**SUSITARIMAS Nr. 5**  
**prie 2023 m. lapkričio 6 d. Rangos sutarties Nr. 23R076**  
2024 m kovo 20 d.  
Kaunas

## SUSIRINKIMO PROTOKOLAS NR.12

<b>Objektas:</b>	Gamybos, pramonės paskirties pastato, keičiant j administracinės paskirties pastatą, R. Kalantos g. 57, Kaunas, kapitalinio remonto projektas
<b>Rangos sutartis</b>	2023 m. lapkričio 6 d. Nr. 23R076
<b>Užsakovas</b>	Kauno miesto socialinių paslaugų centras
<b>Techninės priežiūros vadovas</b>	MB „Gorikliai“
<b>Projektuotojas:</b>	UAB „Projektų ekspertai“
<b>Rangovas:</b>	UAB „Baltijos plienas“

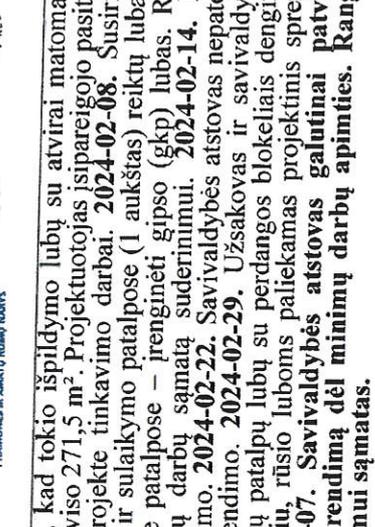
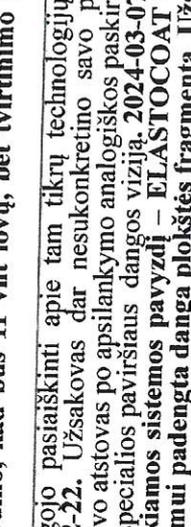
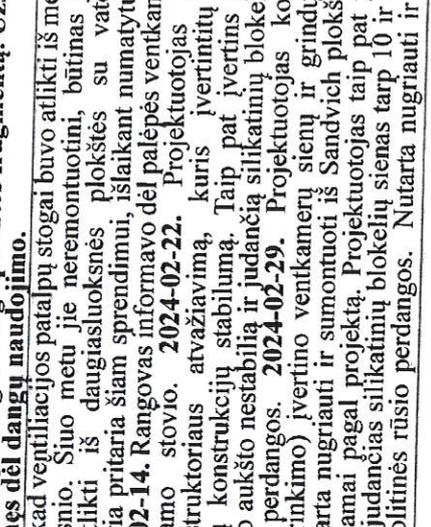
6		<p>2024-01-11. Rangovas informavo, kad Techniniame darbo projekte balkonų durys LD3 ir LD4 (viso 6 vnt) numatytos kaip atsidarančios į lauką, t.y. su lankstais į išorę.</p>	<p>Rangovas informavo, kad durų lankstams esant į pastato išorę, kenčia gaminio šiluminės savybės žiemos periodu, nes atsiranda šalčio tiltelis per lankstus. Paprastai taikoma komponente su durimis atsidarančiomis į vidų. Užsakovas ir Projektuotojas informaciją priėmė ir atsakymą duos kitam susirinkimui.  <b>2024-01-18.</b> Rangovui Projektuotojas patvirtino, kad balkonų durys LD3 ir LD4 (viso 6 vnt) turėtų būti atidaromos į vidų. <b>2024-01-24.</b> Susirinkimo metu buvo iškelta klausimas dėl balkonų (kaip konstrukcinio elemento) būtinumo palikti kapitališkai remontuojamame pastate. Projektuotojas išsiaiškino ar ilgai trukusių derinimas, ar tai nesutrikdytų remonto darbų eigos. Pagal projektinius naujai formuojamų grindų aukščius prie balkonų durų dar turėtų iš vidaus formuotis laiptelis. <b>2024-02-01.</b> Projektuotojas informavo, kad specialių reikalavimų balkonų išlikimui po remonto nebuvo, derinimai šiam keitimui sunkumų nesudarytų. Procedūrai inicijuoti būtina iš Užsakovo raštiška užduotis. <b>2024-02-08.</b> Projektuotojas pateikė statybos šalims apsvartymui ir derinimui AS projekto C laidą, kurioje numatytas esamų balkonų demontavimas. <b>2024-02-14.</b> Laukiama iš savivaldybės pritarimo. <b>2024-02-22.</b> Užsakovas pritarimą balkonų griovimui iš savivaldybės gavo, laukiama projekcinio formavimo. <b>2024-02-29.</b> Projektuotojas pateikė SA dalies C laidos brėžinius, Rangovas turi pateikti nenumatytų ir nevykdomų darbų samatas suderinimui. <b>2024-03-07.</b> Rangovas pateikė balkonų griovimo (pirkimo projekte nenumatytų darbų) ir nevykdomų darbų samatas.</p>

7	<p>2024-01-11. Rangovas prašė patikslinimo, ar tikrai II ir III a. koridorių durys atitinka vietas ir paskirti, nurodytas architektūrinėje dalyje.</p>	<p>D19 ir D17 koridorių durys apsauginės signalizacijos projekte numatytos su elektromagnetinėmis spynomis. Pastebėtina, kad D17 durys pagal architektūrinę dalį numatytos stiklinės dviverės durys ir jų išpildymas su elektrine magnetine spyna nesuprantamas. Užsakovas ir Projektuotojas informaciją priėmė ir atsakymą duos kitam susirinkimui. <b>2024-01-18. Rangovui Užsakovas patvirtino, kad reikia keisti 3 a. D17 durų išpildymą iš stiklinių į metalines be slenksčio, spalva RAL7016.</b> D19 koridoriaus durys buvo numatytos 2 aukšte, bet vietoje jų numatyti 1 aukšte sienoje, kuri dalina koridorių į dvi dalis. Reikia Projektuotojui patikslinti jų išpildymą gaisringumo atžvilgiu, nes siena turi EI kategoriją. <b>2024-01-24.</b> Projektuotojas informavo, kad išsiaiškinti galimybės. <b>2024-02-01.</b> Projektuotojas informavo, kad durys buvo numatytos projekte bendrosios ekspertizės metu šiose atitinkamose vietose dėl žmonių srautų suvaldymo ir jų vietų keisti negalima (vadovautis projekto SA dalimi). Projektuotojas informavo, kad numatyti durų 1 aukšte sienoje, kuri dalina koridorių į dvi dalis, taip pat nėra galimybės. <b>2024-02-14.</b> Laukiama iš Projektuotojo keitimo dėl 3 a. D17 durų išpildymo iš stiklinių į metalines ir iš Rangovo nevykdymų/keičiamų darbų sąmatų. <b>2024-02-22.</b> Projektuotojas dėl keitimo brėžinių dar nepateikė, išpareigojo tai alikti iki kito susirinkimo. <b>2024-02-29.</b> Projektuotojas pateikė SA dalies C laidos brėžinius su pakeitimu, Rangovas pateikė nenumatytų ir nevykdymų darbų sąmatas suderinimui. <b>2024-03-07. Užsakovas pritarė pasiūlytiems darbams ir pasirašė susitarimo dokumentus.</b></p>

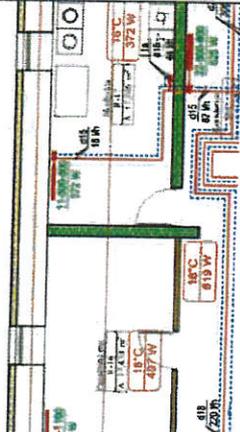
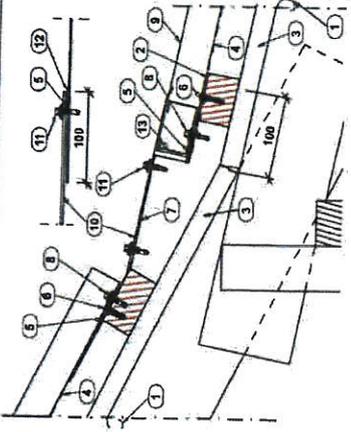
8	<p>2024-01-11. Rangovas užklausė dėl nenumatytų projekte uždengimo nerūdijančio plieno skardiniais lankstiniais mūrimų suformuotų kampų, patalpose su lovomis ir koridoriuose.</p>	<p>Užsakovas ir Projektuotojas informaciją priėmė ir atsakymą duos kitam susirinkimui. <b>2024-01-18.</b> Užsakovas Rangovui patvirtino, kad reikia įvertinti kampų uždengimus nerūdijančio plieno skardiniais lankstiniais bei susiderinti svarstomų nenumatytų projekte darbų žiniaraštį ir sąmatą. Lankstinių detalių turi būti 1,5 m aukščio. Jų montavimą vertinti pilnai 1 ir 2 aukštuose, o 3 a. – kairė pusė nuo koridorių atidalinančių durų. <b>2024-01-24.</b> Rangovas pasiūlymo dar nepateikė. <b>2024-02-08.</b> Rangovas pateikė angų aprėminimo nerūdijančio plieno profiliais (nenumatytų projekte) sąmatą. <b>2024-02-22. Rangovas pritarimo pasiūlytiems darbams (sąmatai) negavo, užsakovas/ savivaldybės atstovas analizuoja alternatyvių paslaugos tiekėjų (ekonominio varianto) galimybę.</b> Rangovas įvardino, kad išsiaiškinti dėl galimybių ir kainų, darant pakeitimą. <b>2024-01-24.</b> Rangovas pasiūlymo dar nepateikė. <b>2024-02-08.</b> Susirinkimo metu Užsakovas patvirtino, kad visos durys turi būti su pritraukėjais. <b>2024-02-14.</b> Rangovas pateikė durų spalvos keitimo sąmatą. <b>2024-02-22.</b> Rangovo pasiūlytiems darbams (sąmatai) buvo pritaria, reikalinga įforminti susitarimo dokumentus. <b>2024-03-07. Užsakovas pasirašė susitarimo dokumentus.</b></p>

9	<p>2024-01-18. Užsakovas nurodė, kad reikia numatyti durų spalvinių išpildymą su spalva RAL7016. Šią spalvą būtina taikyti visoms patalpų durims.</p>	<p>Užsakovas ir Projektuotojas informaciją priėmė ir atsakymą duos kitam susirinkimui. <b>2024-01-18.</b> Užsakovas Rangovui patvirtino, kad reikia įvertinti svarstomų nenumatytų projekte darbų žiniaraštį ir sąmatą. Lankstinių detalių turi būti 1,5 m aukščio. Jų montavimą vertinti pilnai 1 ir 2 aukštuose, o 3 a. – kairė pusė nuo koridorių atidalinančių durų. <b>2024-01-24.</b> Rangovas pasiūlymo dar nepateikė. <b>2024-02-08.</b> Rangovas pateikė angų aprėminimo nerūdijančio plieno profiliais (nenumatytų projekte) sąmatą. <b>2024-02-22. Rangovas pritarimo pasiūlytiems darbams (sąmatai) negavo, užsakovas/ savivaldybės atstovas analizuoja alternatyvių paslaugos tiekėjų (ekonominio varianto) galimybę.</b> Rangovas įvardino, kad išsiaiškinti dėl galimybių ir kainų, darant pakeitimą. <b>2024-01-24.</b> Rangovas pasiūlymo dar nepateikė. <b>2024-02-08.</b> Susirinkimo metu Užsakovas patvirtino, kad visos durys turi būti su pritraukėjais. <b>2024-02-14.</b> Rangovas pateikė durų spalvos keitimo sąmatą. <b>2024-02-22.</b> Rangovo pasiūlytiems darbams (sąmatai) buvo pritaria, reikalinga įforminti susitarimo dokumentus. <b>2024-03-07. Užsakovas pasirašė susitarimo dokumentus.</b></p>

10		<p>2024-02-01. Rangovas informavo, kad dalyje rūsio, I ir II aukšto patalpų lubų nėra numatyta tinkavimo, nors lubos nedengiamos gipskartoniu ar pakabinomis moduliniėmis lubomis.</p>	<p>Rangovas įvardino, kad tokio išpildymo lubų su atvirai matomais perdangos blokeliiais susidaro viso 271,5 m<sup>2</sup>. Projektuotojas išpareigojo pasitikslinti kodėl nebūvo įvertinta projekte tinkavimo darbai. <b>2024-02-08.</b> Susirinkimo metu nutarta, kad rūsyje ir sulaukymo patalpose (1 aukštas) reiktų lubas tinkleuti su armavimu, o kitose patalpose – įrenginėti gipso (gkp) lubas. Rangovas turi pateikti nenumatytų darbų sąmatą suderinimui. <b>2024-02-14.</b> Laukiama iš savivaldybės pritarimo. <b>2024-02-22.</b> Savivaldybės atstovas nepateikė dėl lubų apdailos piino sprendimo. <b>2024-02-29.</b> Užsakovas ir savivaldybės atstovas pritarė 1 ir 2 aukštų patalpų lubų su perdangos blokeliiais dengimui drėgmei atspariu gipskartoniu, rūsio luboms paliekamas projektinis sprendinys – tik dažymas. <b>2024-03-07.</b> Savivaldybės atstovas <b>galutinai patvirtino prieš savaitę priimtą sprendimą dėl minimų darbų apimties. Rangovui reikia pateikti susiderinimui sąmatas.</b></p>
